Licitación Pública No. EO-SOPOT-N3-2021

Estado libre y Soberano de Hidalgo
Poder Ejecutivo
Convocatoria No. 003/2021
Procedimiento por Licitación Pública
No. EO-SOPOT-N3-2021
**TERCER JUNTA DE ACLARACIONES A LAS BASES DEL PROCEDIMIENTO POR
LICITACIÓN PÚBLICA**

Acta circunstanciada que se levanta con motivo de la tercer Junta de Aclaraciones a las bases del procedimiento por Licitación Pública No. EO-SOPOT-N3-2021, correspondiente a la Obra: **Sustitución y ampliación del Hospital General de Pachuca (primera etapa); ubicado en la localidad y Municipio de San Agustín Tlaxiaca, Estado de Hidalgo.**

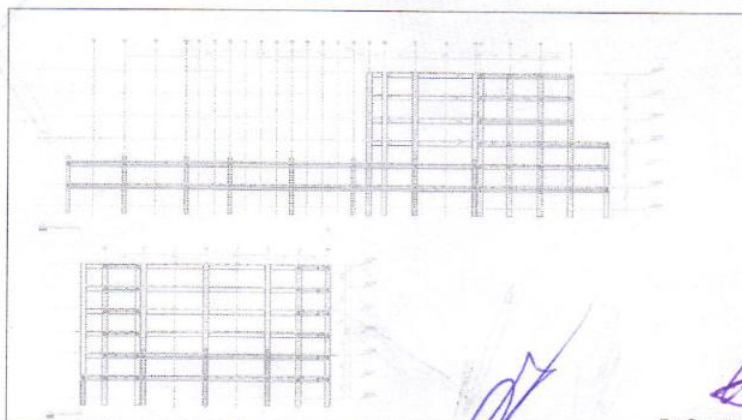
Ahora bien, en revisión al proyecto entregado en la segunda junta de aclaraciones y en específico a la carpeta nombrada con ESTRUCTURALES en el cual se anexa un numero de planos siendo los siguientes:

Para referencia mostramos foto de los planos entregados, en los cuales solo se representa una sección estructural y un sembrado de las trabes, en el que se imposibilita a los licitantes a cotizar los conceptos de las partidas de ESTRUCTURA del Catálogo de Conceptos entregado por la convocante en la segunda junta de aclaraciones con fecha 5 de mayo de 2021.

R= En este acto se entregan en medio digital (CD), las especificaciones para elementos prefabricados.

Plano: SECCIÓN ESTRUCTURAL Q-Q y 5'5'

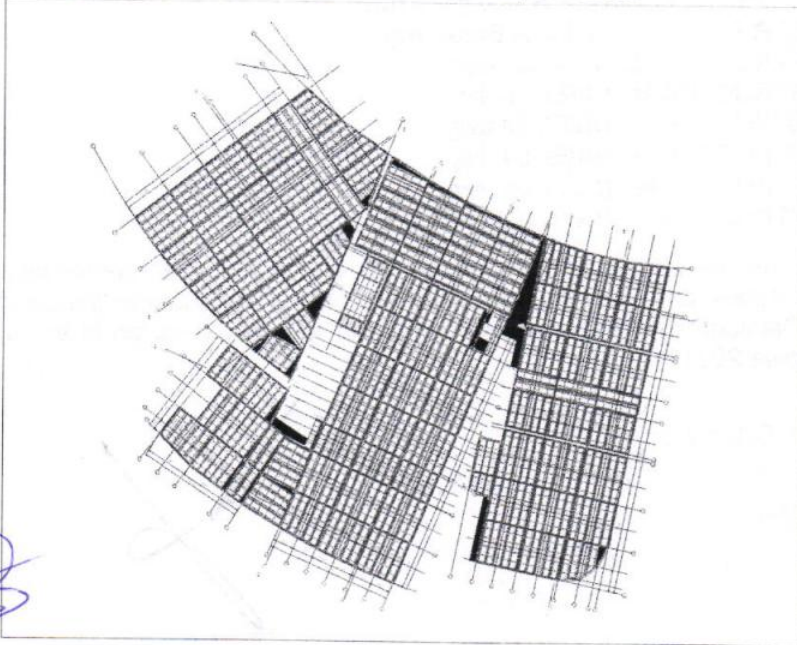
Se solicita a la convocante proporcione los diseños, armados y especificaciones particulares y notas generales de los elementos para su análisis como o establece en el numeral **13.- PROYECTO (PLANOS)** (artículo 39, fracción IX de la Ley a la letra dice: **Relación de planos que se requieran para preparar la proposición; normas de calidad de los materiales, especificaciones generales y particulares de construcción aplicables;**
